Fiat Auto S.p.A.
Quality - P.S. & Safety
C.so Agnelli 220
10135 Torino
P. 032/07

Commessa 5168

**Modello Fiat GRANDE PUNTO 1.4 8V con cambio Dual-Logic - Mercato Giappone
- cambio di velocità**

**FIAT AUTO S.P.A.
QUALITY – Technical Service**

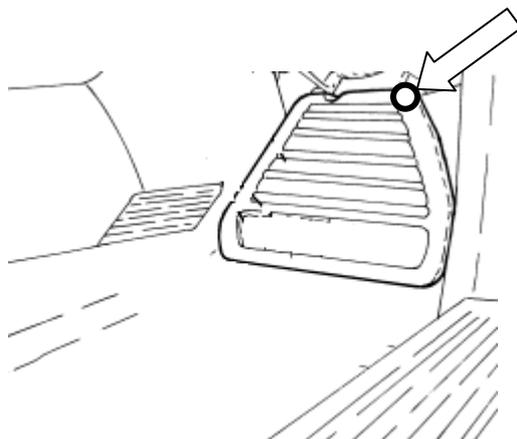
NOTA: Se si rileva la impossibilità di visualizzare sull'Examiner la stringa Marelli SELESPEED CFC328 ed al posto della stessa vengono visualizzati dei numeri preceduti da %% è possibile superare il problema come segue:

A) POTENDO COLLEGARSI ad ExaminerWeb

Scaricare il CD FLASH 5.00.1 (01/2007)

B) NON POTENDO COLLEGARSI ad ExaminerWeb

E' possibile selezionare la stringa correttamente digitando %%52000293
